COMUNE DI FANO

OGGETTO:	PROGETTO DI RISTRUTTURAZIONE EDILIZIA E FUSIONE DI UN FABBRICATO COSTITUITO DA UN NEGOZIO ED UN'ABITAZIONE, IN UN'UNICA UNITA' RESIDENZIALE
COMMITTENTE:	
UBICAZIONE:	Viale Adriatico 22 - Fano
ELABORATO:	RELAZIONE GEOLOGICA E SISMICA - integrazioni
	22/05/2026  DOTT. GEOL. LAURA PELONGHINI Via Mario Morosi 24 - FANO (PU) tel. 0721/826847 cell 347/3212936 e-mail: laura.pelonghini@gmail.com C.F. PLN LRA 71H63 D488K P.IVA 01437530411

Vista la richiesta del SETTORE GENIO CIVILE MARCHE NORD di integrazione dell'elaborato geologico per il progetto citato all'oggetto del presente elaborato si produce:

STRALCIO PAI vigente con evidenziata area in studio

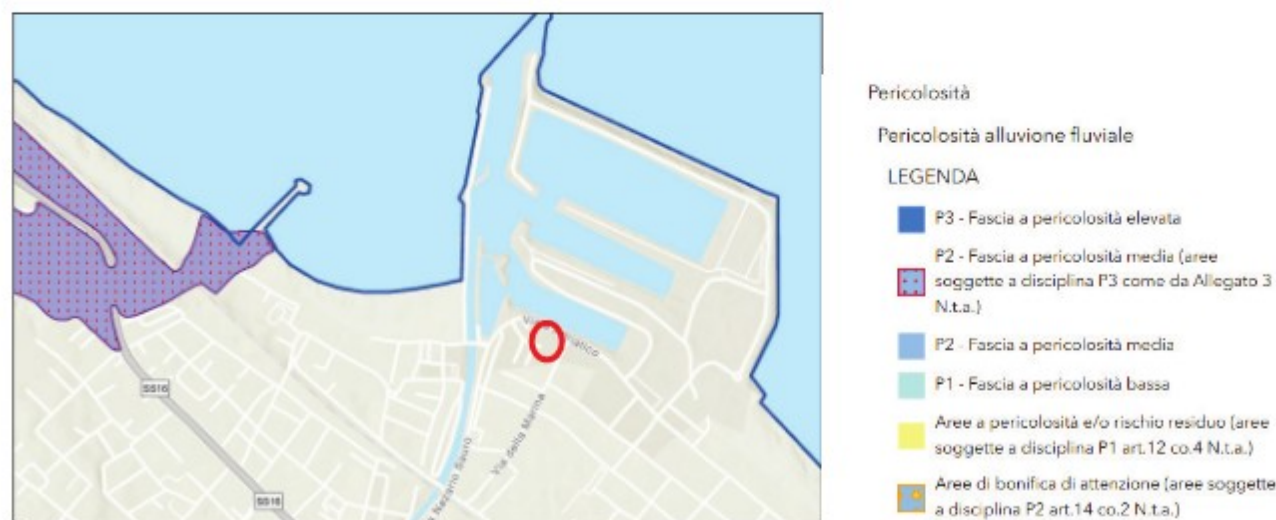
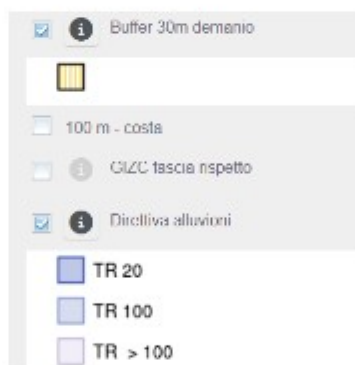
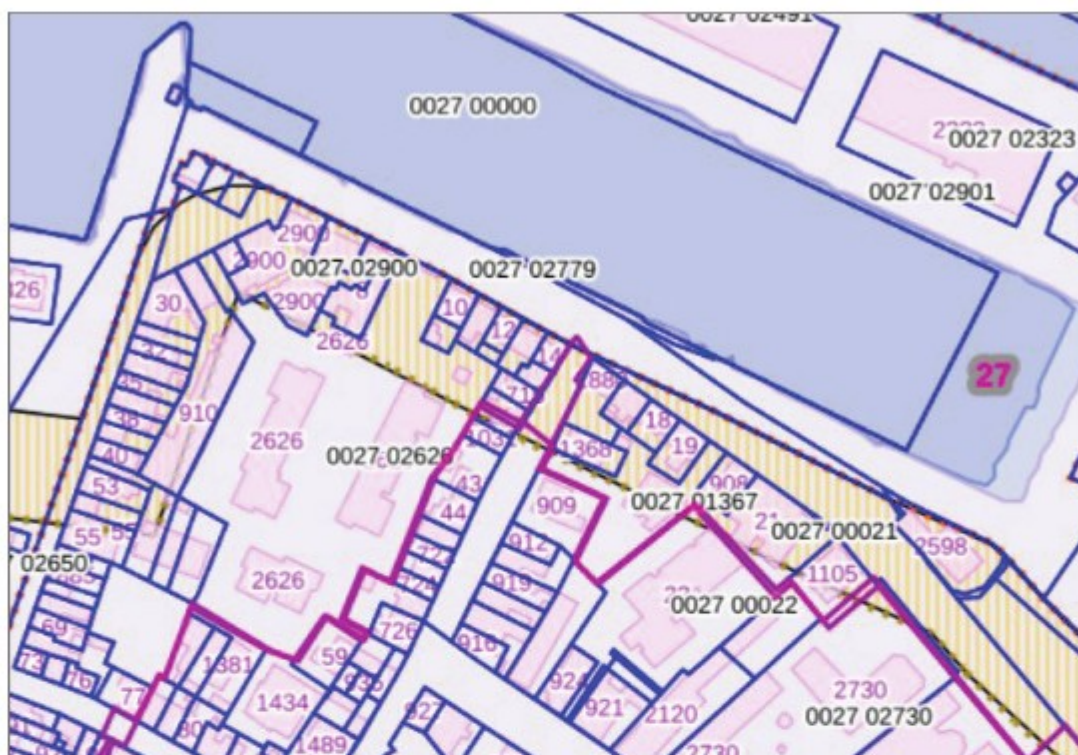
1. inquadramento dell'area oggetto di previsione nella cartografia del P.A.I. (vigente e adottato),
2. nella cartografia delle Pericolosità Geologiche individuate nel P.R.G. comunale con riportati i limiti dell'area di interesse, restituendo la planimetria in adeguata scala in modo che risulti leggibile e consultabile.

Il Piano di Assetto Idrogeologico della Regione Marche vigente non individua nell'area in oggetto dissesti in atto o potenziali né aree esondabili.

Il Piano di assetto Idrogeologico della Regione Marche adottato non individua nell'area in oggetto dissesti in atto o potenziali né aree esondabili.

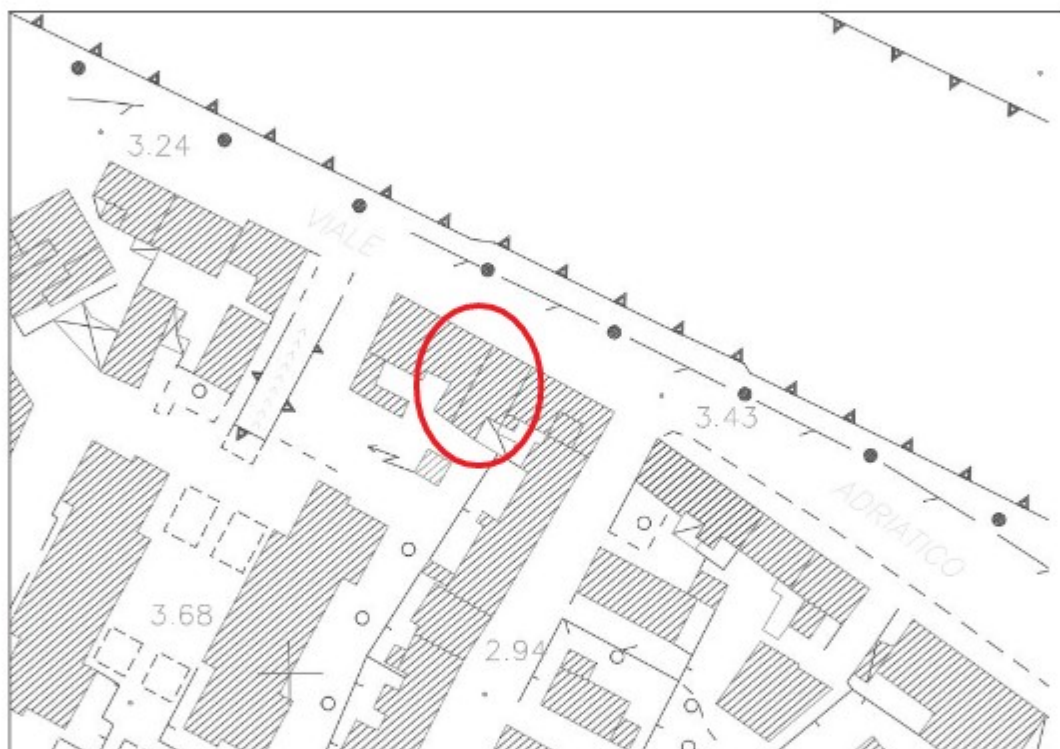
3. Eventuale valutazione sulla compatibilità degli interventi con le nuove NTA e l'attuale regime di salvaguardia del PAI
4. Riportare in apposita planimetria le fasce di rispetto individuate nel Piano di Gestione Integrata delle Zone Costiere (Piano G.I.Z.C.) con particolare riferimento al titolo III delle N.T.A. del G.I.Z.C. con valutazioni e indicazioni in merito alla compatibilità degli interventi previsti nel piano particolareggiato (art. 22 delle N.T.A. del G.I.Z.C.) e a quanto indicato nella "Tab.1 - Manufatti e interventi consentiti all'interno della "zona dei 100 metri", nella "Tab.2 - Manufatti e interventi consentiti all'esterno della "zona dei 100 metri", e Art. 24 – Interventi di rinaturalizzazione della fascia litoranea

Il sito risulta compreso nella fascia dei 100 m dalla costa e nei 30 m del demanio è perimetrato dalla direttiva alluvioni con un Tr 200.

Nel caso di interventi su manufatti esistenti che comportino la demolizione di oltre il 50 % delle strutture portanti o comportino "la demolizione con ricostruzione", il manufatto dovrà essere delocalizzato al di fuori della " Fascia di rispetto", qualora attuate le condizioni e le modalità previste dall'art. 23. Qualora non delocalizzato, il manufatto dovrà minimizzare l'interferenza con l'equilibrio idrodinamico del litorale (art. 3, comma 11).

La cartografia ufficiale del Comune di Fano in scala 1:2000 (foglio 10) pone il sito al di sopra della quota di 3,2 m s.l.m.

Per quanto di competenza si ritiene che l'intervento sia in linea con quanto stabilito dal GIZC.
